福島第一原子力発電所 特定原子力施設に係る実施計画変更比較表（第Ⅱ章 2.10 放射性固体廃棄物等の管理施設）

変更前	変更後	変更理由
	<p><u>2.10.1.3.2 固体廃棄物貯蔵庫</u></p> <p><u>固体廃棄物貯蔵庫は、固体廃棄物貯蔵庫（第1棟～第8棟）、固体廃棄物貯蔵庫第9棟及び固体廃棄物貯蔵庫第10棟で構成され、特定原子力施設に対する規制基準を満たすため、以下の設計及び対策を行う。</u></p> <p><u>ただし、固体廃棄物貯蔵庫（第1棟～第8棟）の設計等については、原則、発災前に許可及び認可を受けた原子炉設置許可申請書及び工事計画認可申請書に従うものとする。</u></p> <p><u>(1) 放射性固体廃棄物等の貯蔵</u></p> <p><u>放射性固体廃棄物等の貯蔵に当たっては、廃棄物の性状に応じ、十分な保管容量を確保し、遮蔽等の適切な管理を行う固体廃棄物貯蔵庫を設置することにより、敷地周辺の線量を達成できる限り低減する設計とする。</u></p> <p><u>(2) 放射性気体廃棄物の処理・管理</u></p> <p><u>固体廃棄物貯蔵庫は、同施設で発生が想定される放射性気体廃棄物の処理に当たって、廃棄物の性状に応じ、当該廃棄物の放出量を抑制し、適切に処理・管理を行うことにより、敷地周辺の線量を達成できる限り低減する設計及び運用とする。</u></p> <p><u>(3) 放射性物質の放出抑制等による敷地周辺の放射線防護等</u></p> <p><u>固体廃棄物貯蔵庫は、同施設から大気中へ放出される放射性物質の適切な抑制対策を実施することにより、敷地周辺の線量を達成できる限り低減する設計とする。特に同施設内に保管される発災以降に発生した瓦礫類による敷地境界における実効線量が、その他の施設等の寄与分を含めて1mSv/年未満となるような設計とする。</u></p> <p><u>(4) 作業員の被ばく線量の管理等</u></p> <p><u>固体廃棄物貯蔵庫は、現存被ばく状況での放射線業務従事者の作業性等を考慮して、遮へい、貯蔵容器の配置、換気、除染等の所要の放射線防護上の措置に加え、作業時における放射線被ばく管理措置を講じることにより、放射線業務従事者が立ち入る場所の線量及び作業に伴う被ばく線量を達成できる限り低減する設計及び運用とする。</u></p> <p><u>(5) 緊急時対策</u></p> <p><u>固体廃棄物貯蔵庫には、事故時において必要な安全避難通路等の他、事故時に施設内に居るすべての人に対する指示が出来る適切な警報系及び通信連絡設備を整備する設計とする。</u></p> <p><u>(6) 設計上の考慮</u></p> <p><u>固体廃棄物貯蔵庫は、その安全上の重要度を踏まえ、以下に掲げる事項を適切

図-2 消火設備の取付箇所を明示した図面

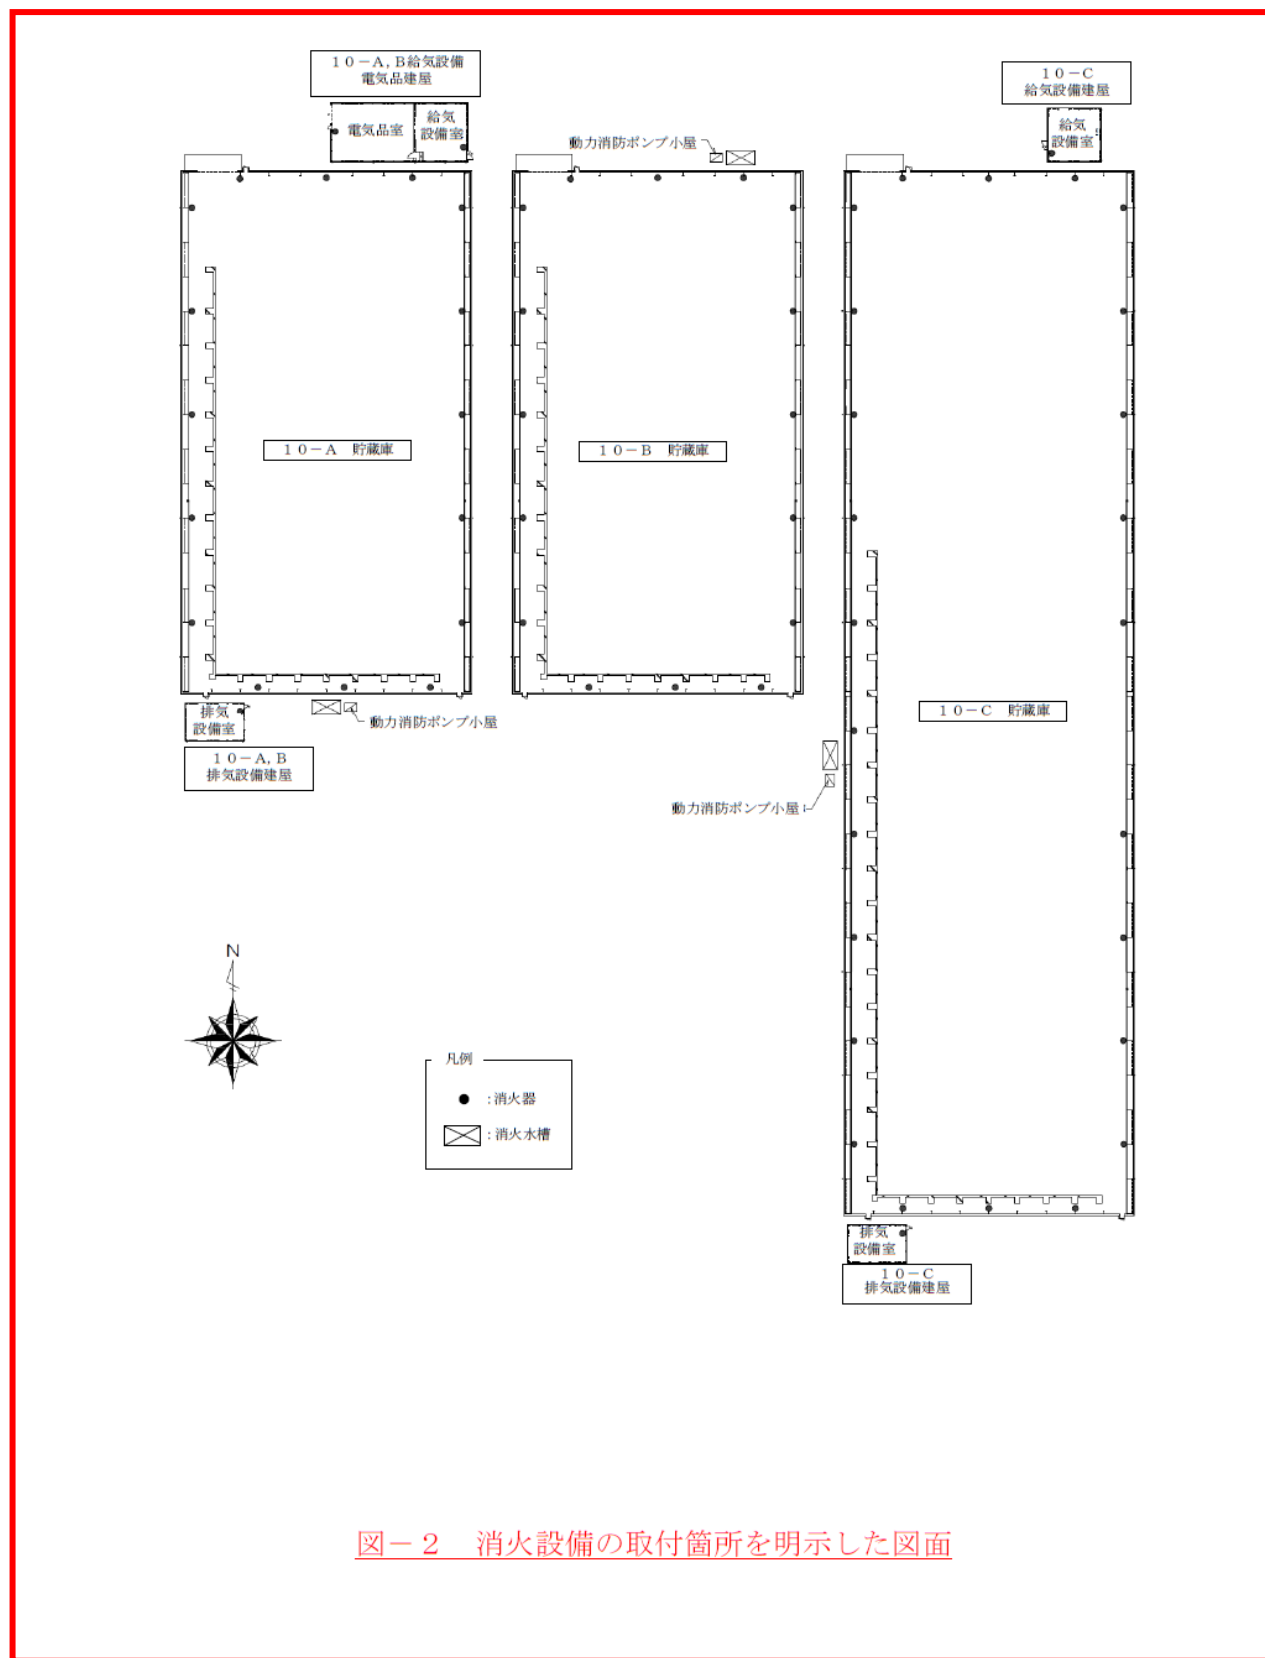
変更前	変更後	変更理由
	<p><u>能な限り不燃性材料を使用する。</u> <u>更に、建屋内の機器、配管、ダクト、トレイ、電線路、盤の筐体、及びこれらの支持構造物についても、実用上可能な限り不燃性又は難燃性材料を使用し、幹線ケーブル及び動力ケーブルは難燃ケーブルを使用する他、消防設備用のケーブルは消防法に基づき、耐火ケーブルや耐熱ケーブルを使用する。</u></p> <p><u>2.2.2 自然現象による火災発生防止</u> <u>固体廃棄物貯蔵庫第10棟の建物、系統及び機器は、落雷、地震等の自然現象により火災が生じることがないように防護した設計とし、建築基準法及び関連法令に基づき避雷設備を設置する。また、建屋の耐火性能により外部火災の影響を軽減する設計とする。</u> <u>固体廃棄物貯蔵庫第10棟は耐震クラス分類と地震動の適用の考え方にに基づき設計を行い、破壊又は倒壊を防ぐことにより、火災発生を防止する設計とする。</u></p> <p><u>2.3. 火災の検知及び消火</u> <u>2.3.1 火災検出設備及び消火設備</u> <u>火災検出設備及び消火設備は、固体廃棄物貯蔵庫第10棟の早期消火を行えるよう消防法及び関係法令に基づいた設計とする。</u></p> <p><u>① 火災検出設備</u> <u>放射線、取付面高さ、温度、湿度、空気流等の環境条件や予想される火災の性質を考慮して感知器の型式を選定する。ただし、貯蔵庫は可燃物を保管しないため、感知器は設置しない。また、火災検出設備は外部電源喪失時に機能を失わないよう電池を内蔵した設計とする。</u></p> <p><u>② 消火設備</u> <u>消火設備は、動力消防ポンプ設備及び消火器で構成する。</u> <u>消防法に基づき、動力消防ポンプ設備の消火水槽（容量：20m³）を設置し早期消火が行える設計とする。また、福島第一原子力発電所内の消防水利に消防車を連結することにより、固体廃棄物貯蔵庫第10棟の消火が可能である。</u></p> <p><u>2.3.2 自然現象に対する消火装置の性能維持</u> <u>火災検出設備及び消火設備は地震等の自然現象によっても、その性能が著しく阻害されることがないように措置を講じる。消火設備は、消防法及び関係法令に基づいた設計とし、耐震設計は耐震クラス分類と地震動の適用の考え方にに基づいた設計とする。</u></p> <p><u>2.4. 火災の影響の軽減</u> <u>電気品等に使用するケーブルについては、その延焼による影響を軽減するため、消防法等に基づき、難燃性、耐火性又は耐熱性を有する設計とする。また、主要構造部の外壁は、建築基準法及び関係法令に基づき、必要な耐火性能を有する設計とする。</u></p> <p><u>2.5. 消火設備の取付箇所を明示した図面</u> <u>消火設備の取付箇所について、図-2に示す。</u></p> <p>(中略)</p>	<p>固体廃棄物貯蔵庫第10棟の設置に伴う追加</p>

固体廃棄物貯蔵庫第10棟の設置に伴う追加

変更前	変更後	変更理由
<p>(現行記載なし)</p>	 <p>図-7 固体廃棄物貯蔵庫第10棟 断面図 (単位：m)</p>	<p>固体廃棄物貯蔵庫第10棟の設置に伴う追加</p>

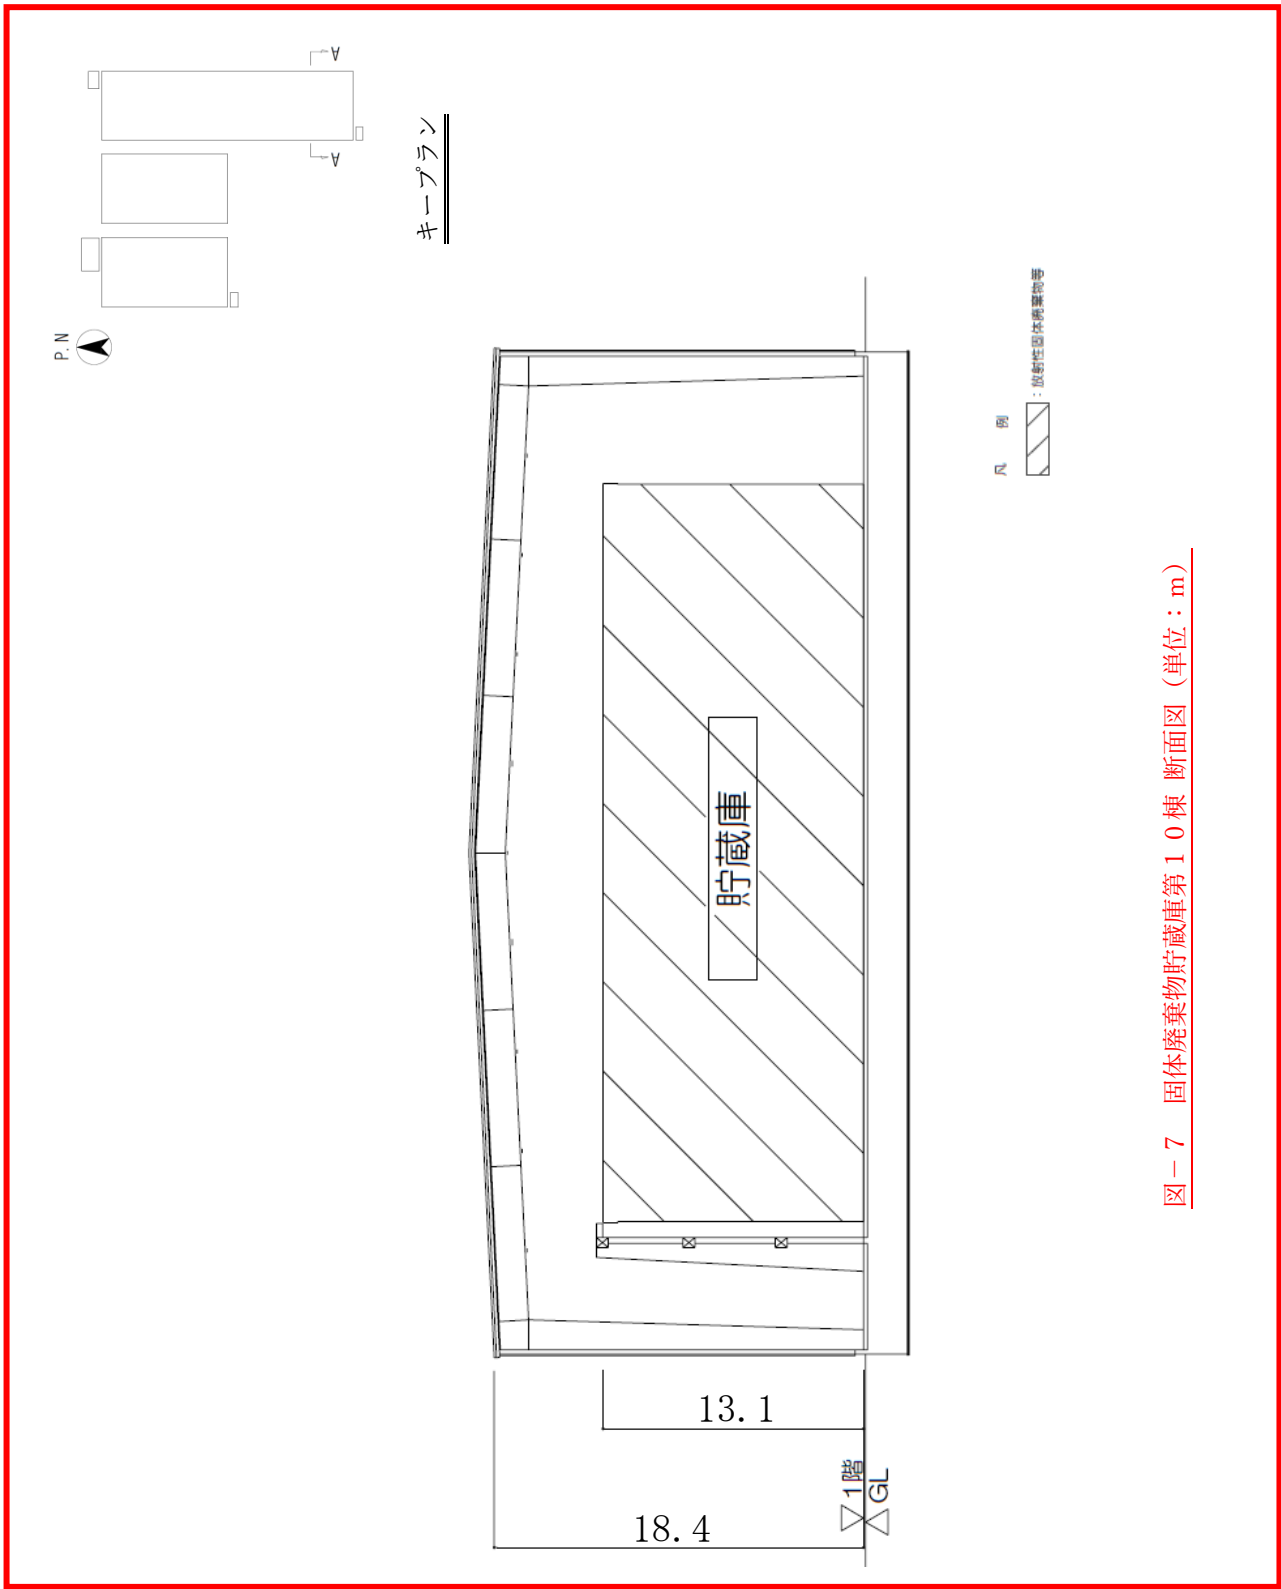
貯蔵室容量:
 10-A/10-B
 (幅) 37.1m × (長さ) 69.9m × (放射性固体廃棄物等の高さ) 13.1m
 ≒ (1棟当たりの貯蔵室容量) 34,000 m³
 10-C
 (幅) 37.1m × (長さ) 160.4m × (放射性固体廃棄物等の高さ) 13.1m
 ≒ (1棟当たりの貯蔵室容量) 78,000 m³
 = (全体の貯蔵室容量) 146,000m³

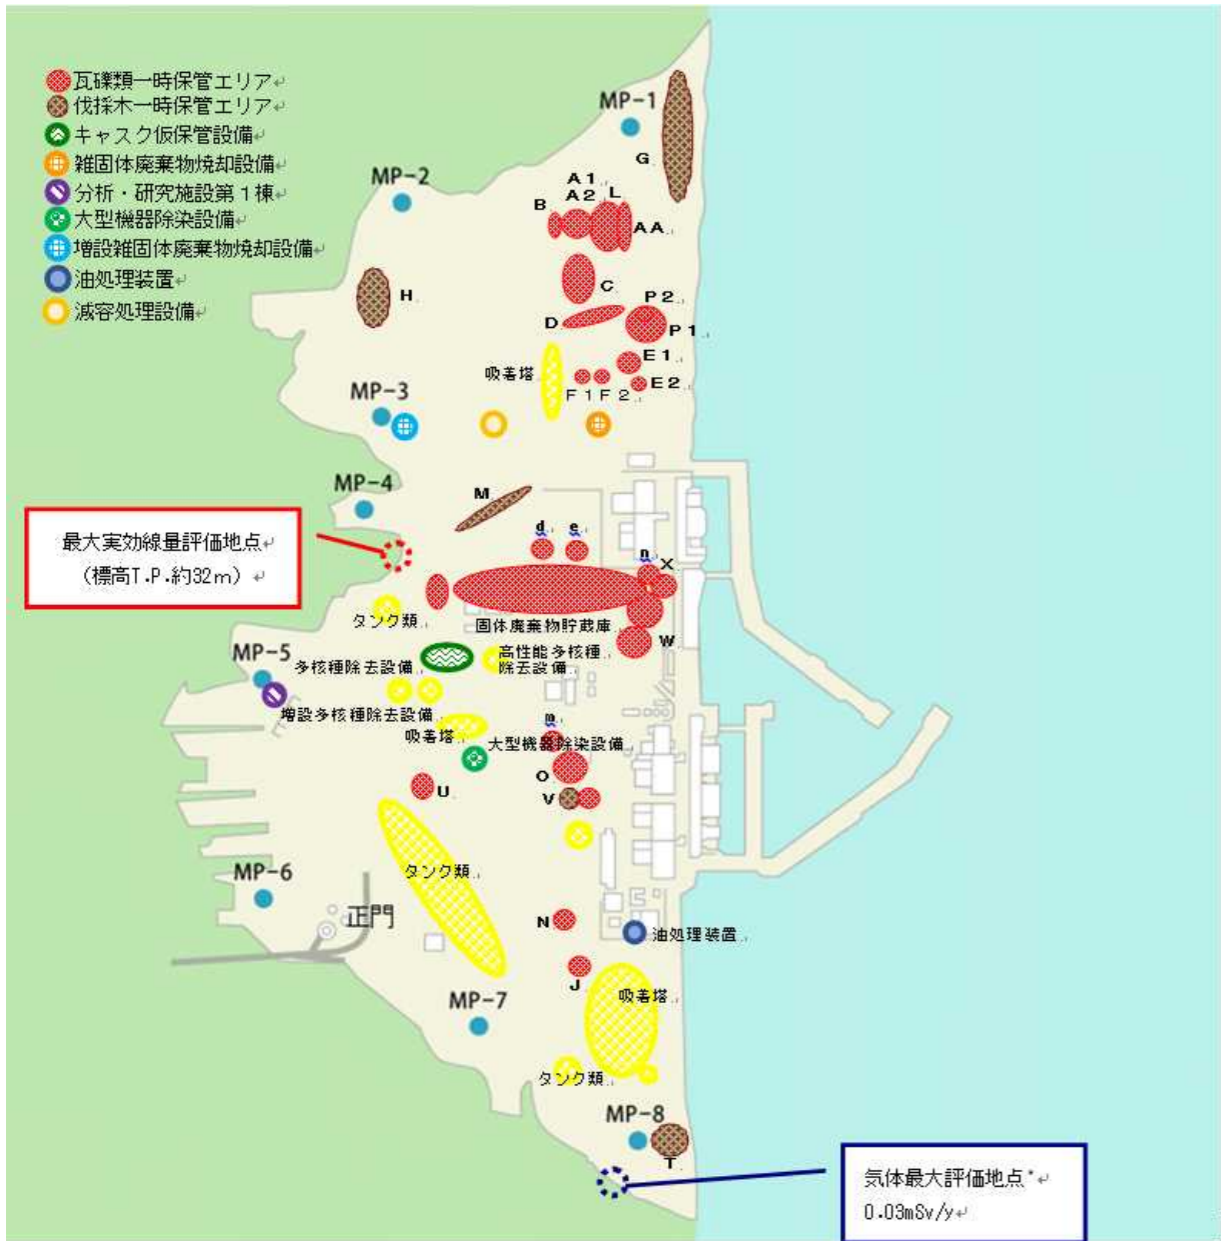
変更前	変更後	変更理由
<p>(中略)</p>  <p>図 2.2.2 - 2 敷地境界線上の最大実効線量評価地点</p> <p>* : 1~4号機原子炉建屋(原子炉格納容器を含む)以外からの追加的放出は極めて少ないと考えられるため、1~4号機原子炉建屋からの放出量により評価</p>	<p>(中略)</p>  <p>図 2.2.2 - 2 敷地境界線上の最大実効線量評価地点</p> <p>* : 1~4号機原子炉建屋(原子炉格納容器を含む)以外からの追加的放出は極めて少ないと考えられるため、1~4号機原子炉建屋からの放出量により評価</p>	<p>固体廃棄物貯蔵庫第 10 棟の設置に伴う追加</p>
